事業件名：「発電用原子炉安全解析及びコード改良整備等事業」（利用勘定）

作業件名：「平成 21 年度耐震設計審査指針改訂に伴う泊原子力発電所の津波に対する安全性評価」

## 実施計画書

# 事業者の耐震バックチェック報告書の分析

図2 F<sub>B</sub>-2断層の基準断層モデル

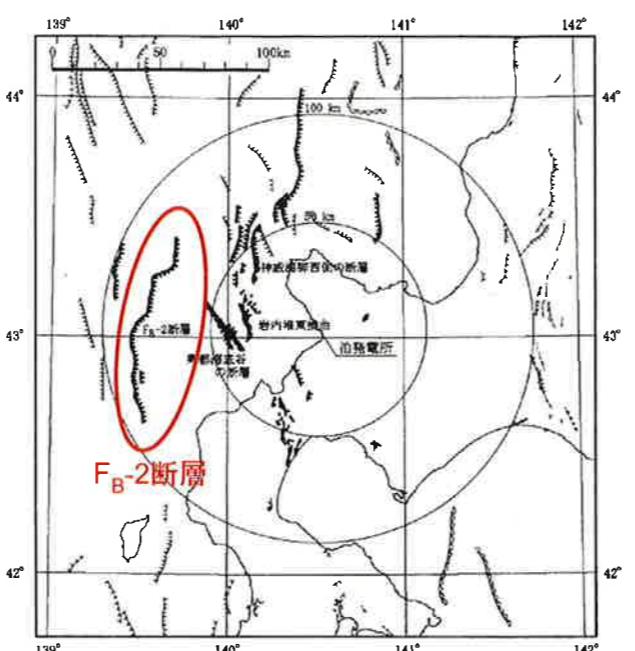
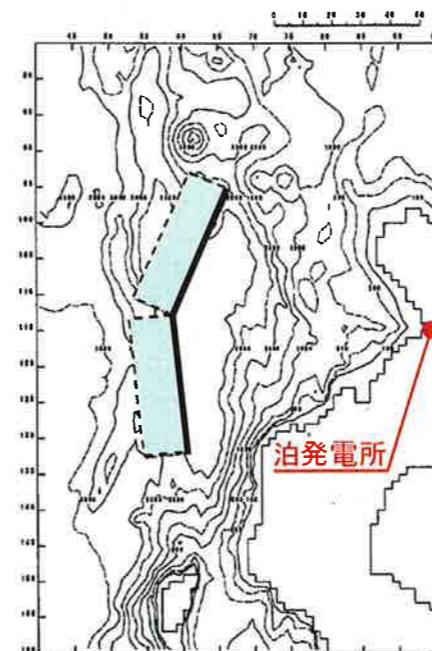
- ・既往の調査記録(海洋地質図等)を基に周辺海域を広く見渡してもF<sub>B</sub>-2断層の規模を越える断層は見当たらない。事業者が想定津波としてF<sub>B</sub>-2断層を抽出したことは妥当である。

- ・ただし、F<sub>B</sub>-2断層の基準断層モデルは、地震動評価用の震源モデルと整合していない。地震動評価用の震源モデルについても検討する必要がある。

図4 日本海東縁部の地震の活動域

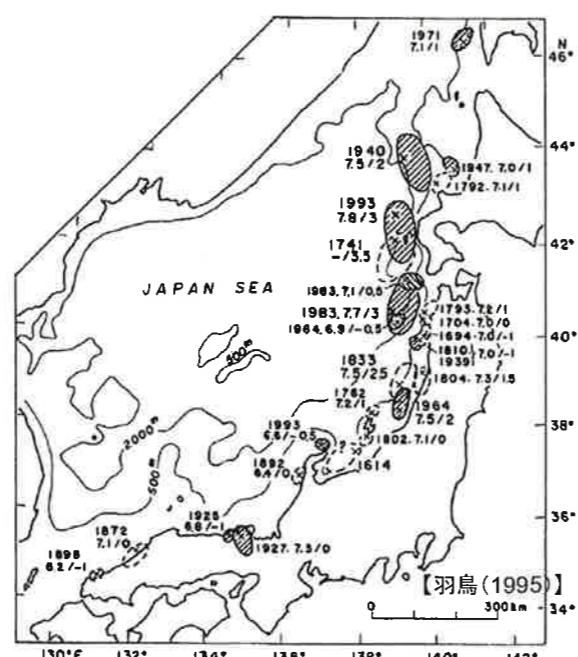
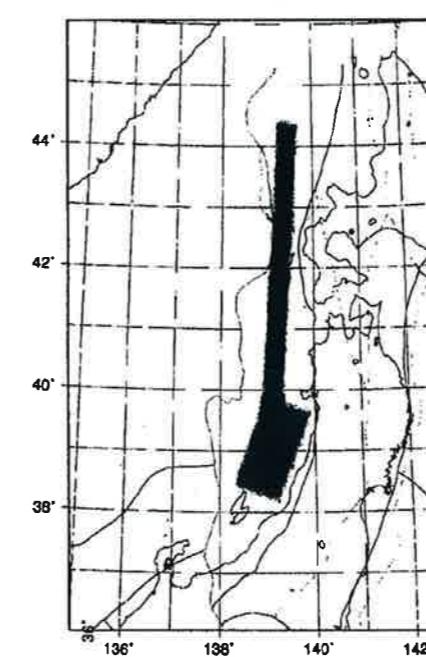
- ・土木学会(2002)に準拠して設定している点では、妥当である。
- ・土木学会(2002)は津波評価用であり、地震動評価とは整合していない。
- ・専門家の意見を踏まえ、当該サイトへの影響範囲が前面海域に限定され、活断層調査が実施されていることを考慮すれば、ここまで不確実さを考慮する必要はないと考えられる。
- ・むしろ、活断層調査を基にした、上記のF<sub>B</sub>-2断層に代表させても良い。

図2 F<sub>B</sub>-2断層の基準断層モデル

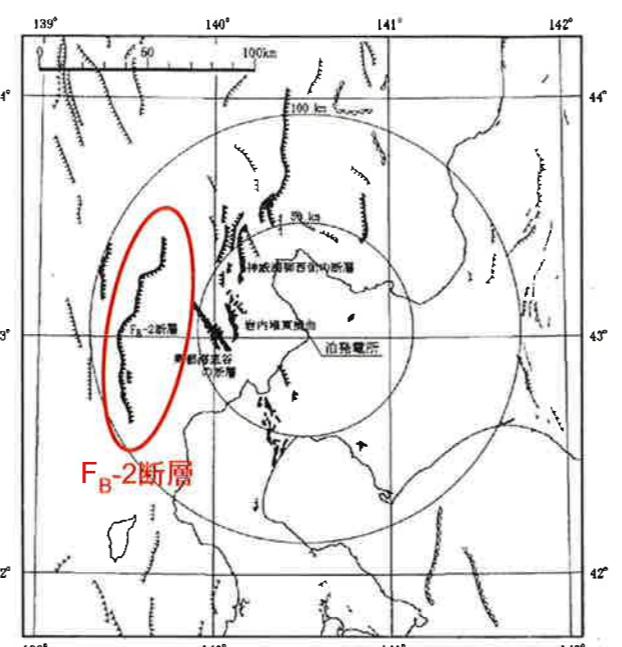
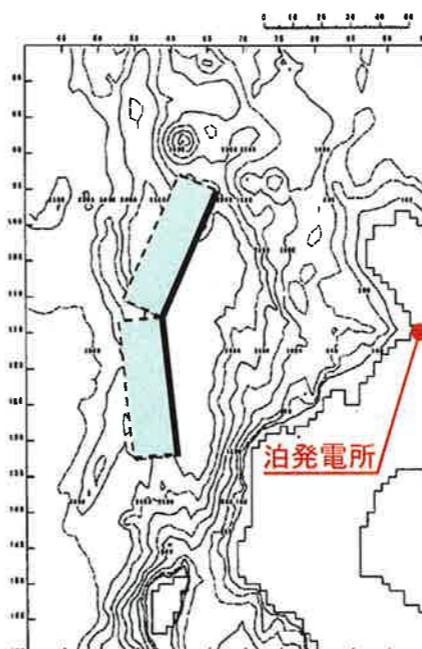
- 既往の調査記録(海洋地質図等)を基に周辺海域を広く見渡してもF<sub>B</sub>-2断層の規模を越える断層は見当たらない。事業者が想定津波としてF<sub>B</sub>-2断層を抽出したことは妥当である。

- ただし、F<sub>B</sub>-2断層の基準断層モデルは、地震動評価用の震源モデルと整合していない。地震動評価用の震源モデルについても検討する必要がある。

図4 日本海東縁部の地震の活動域

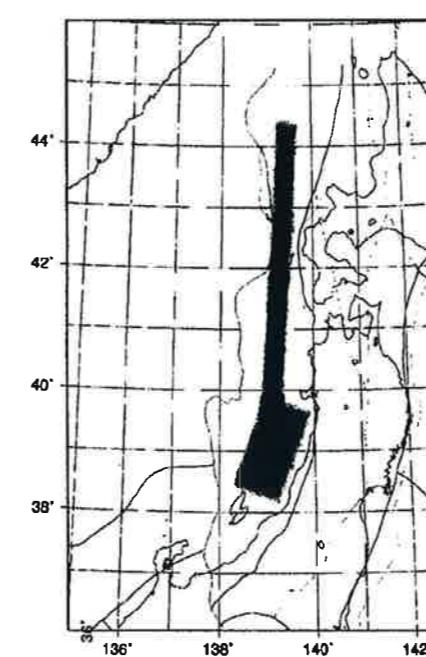
- ・土木学会(2002)に準拠して設定している点では、妥当である。
- ・土木学会(2002)は津波評価用であり、地震動評価とは整合していない。

- ・専門家の意見を踏まえ、当該サイトへの影響範囲が前面海域に限定され、活断層調査が実施されていることを考慮すれば、ここまで不確実さを考慮する必要はないと考えられる。

- ・むしろ、活断層調査を基にした、上記のF<sub>B</sub>-2断層に代表させても良い。

図6 F<sub>B</sub>-2断層の基準断層モデル(基本震源モデルを参照)

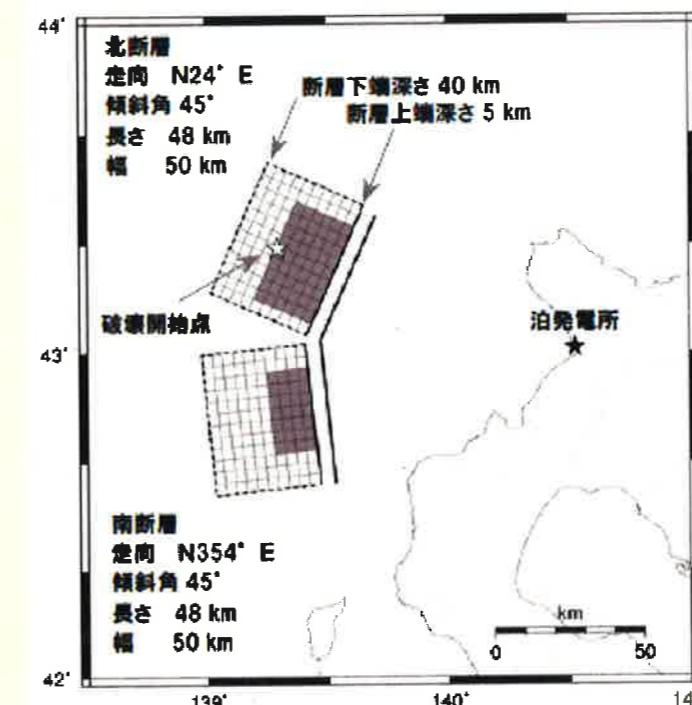
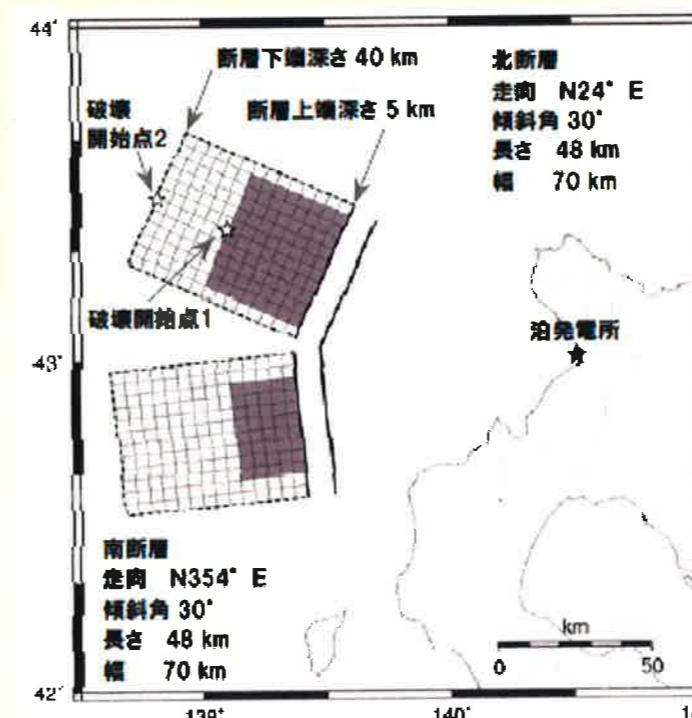
- F<sub>B</sub>-2断層の地震規模は、津波評価用モデルは断層長さに基づいて、地震動評価用モデルは断層面積に基づいて、それぞれ評価されている。評価式が整合していない。
- 地震発生層の厚さが、津波評価用で15km、地震動評価用で35kmと整合していない。
- 地震動評価用の基本震源モデルを津波評価用の基準断層モデルとして検討する必要がある。
- 断層の傾斜角は、沿岸部の津波波高に及ぼす影響が大きいため、地震動評価と同様に不確実さを考慮する必要がある。

図6 敷地に最も影響の大きい津波の断層  
(赤: 最大水位上昇ケース、青: 最大水位下降ケース)

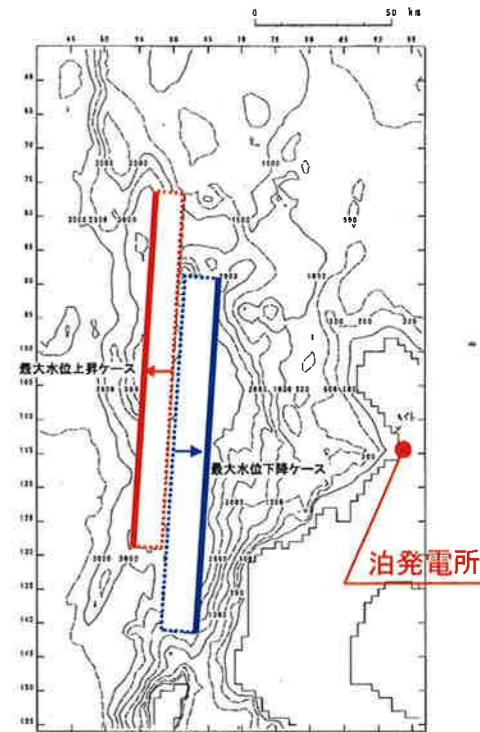
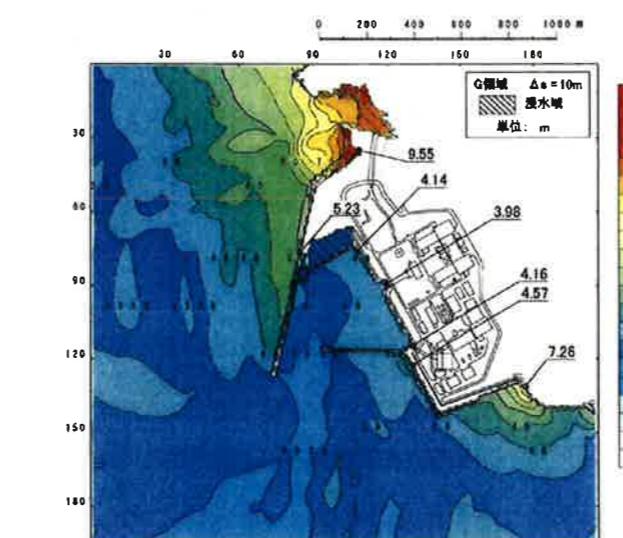
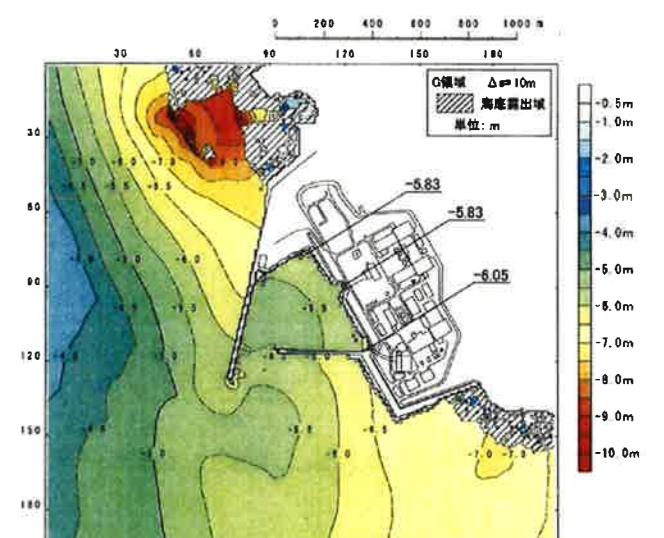
- ・日本海東縁部に想定される地震に伴う津波について、土木学会(2002)に従い、波源位置や傾斜パターン等について十分なパラメータスタディを実施しているという点で、妥当である。
- ・当該施設に影響を及ぼす日本海東縁部の領域はサイト前面海域に限定され、この海域について詳細な活断層調査が行われていることを考慮し、不確実さの幅を小さくしても良いと考えられる。

図12 取水設備の水理特性に関する計算水位の時系列変化  
日本海東縁部の地震津波(最大水位下降ケース)

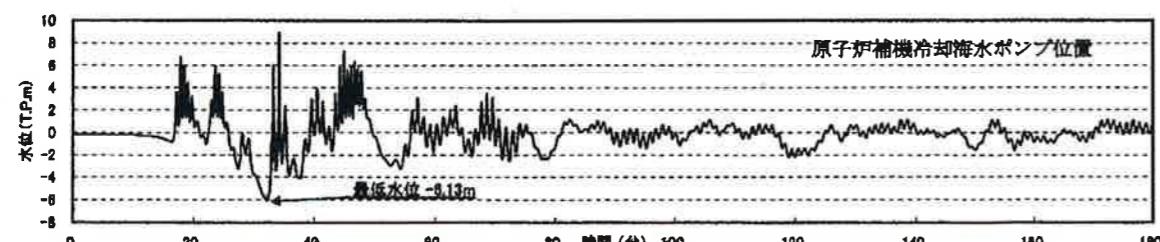
海水ポンプ位置の水位が海水ポンプの設計最低水位を下回り、一時的に取水不能となることに対して運転要領でカバーしているが、判断を誤った場合に海水ポンプの機能が維持されるかどうか検討する必要がある。

図13 砂移動に伴う地形変化量(水位上昇側、日本海東縁部)

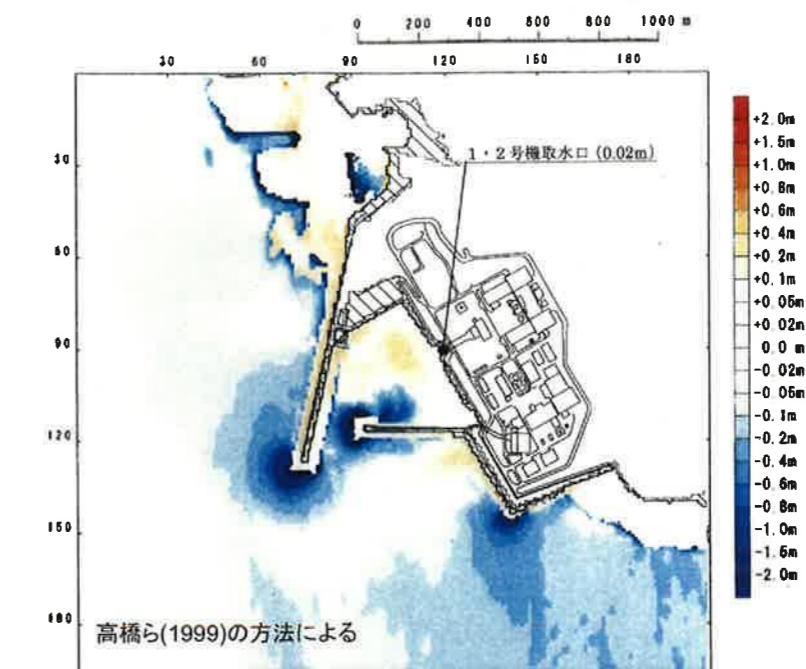
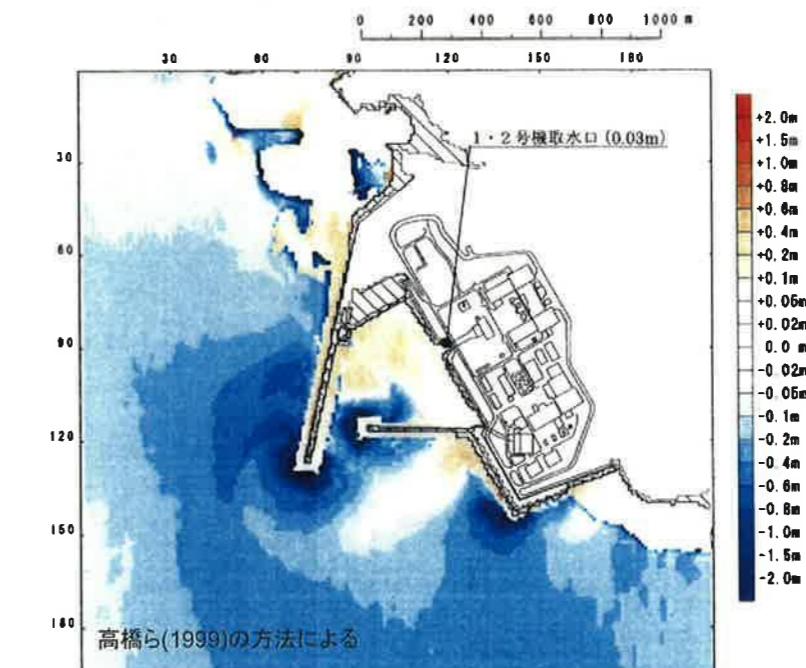
- 取水口開口高が約3mであるため、開口部が閉塞する可能性は低い。
- 砂移動解析の解析条件のうち飽和浮遊砂濃度が明記されていない。
- 解析結果として地震発生3時間後の地形変化が示されているが、最大地形変化量が不明である。

G領域 (単位: m)  
図15 事業者の地形モデル(G領域)

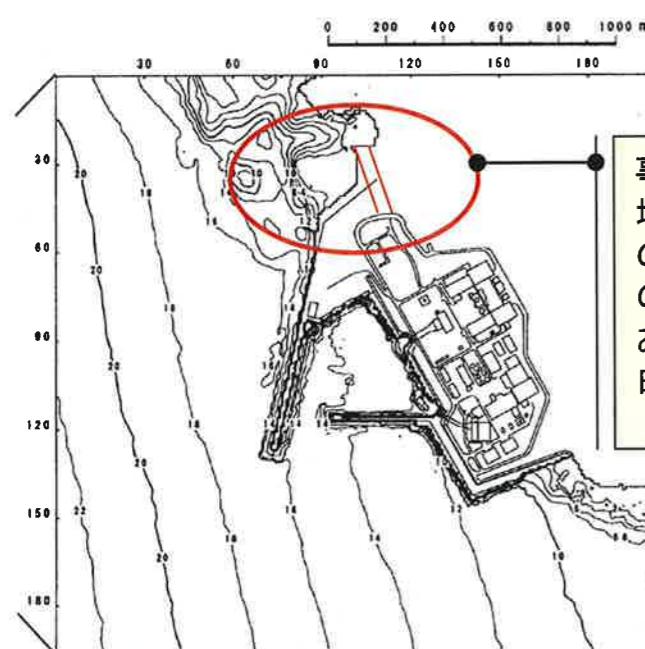
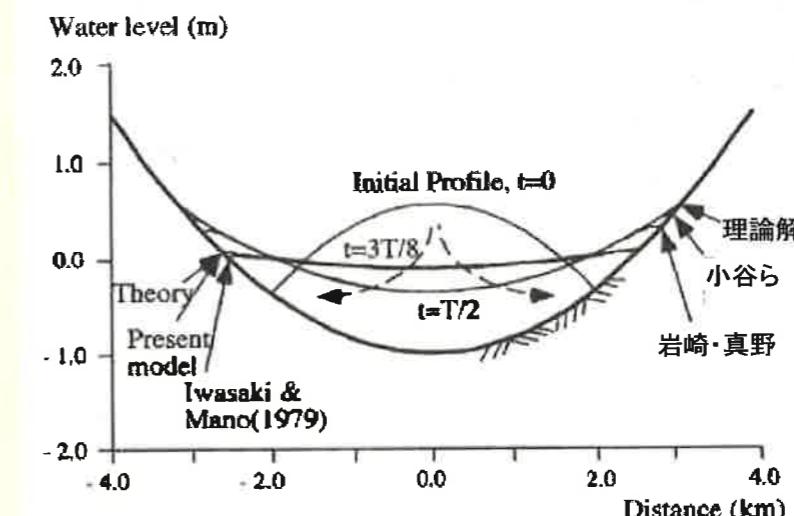
事業者の最大水位上昇ケースでは、敷地北側での津波の遡上高が大きい。この部分には、敷地内外の出入りのための取り付け道路があり、トンネルとなっており、評価条件によっては、トンネルを経由して敷地内に侵入する可能性がある。

計算格子間隔が10mでは大きい。  
他サイトの審査では、5mクラスでも検討するよう委員からのコメントがあり、より詳細な格子間隔で計算する必要がある。

岩崎・真野(1979)の方法は、広く利用されてきたが、最近ではこの方法を見直した小谷ら(1998)の方法が提案されている。小谷らの方法で検討しておく必要がある。  
(SANNAMIは、小谷らの方法を基本とする。)

マニングの粗度係数および水平渦動粘性係数は、いずれも値が大きいほど水位変動は小さくなる。  
感度解析として、 $n=0.025$ の場合と  $K_h=0$  の場合を検討しておく必要がある。

港内の水位変動の共振も考えられるため、地震発生後3時間の計算では短い。計算時間を延長し、港内の水位変動が十分に減衰していることを確認する必要がある。
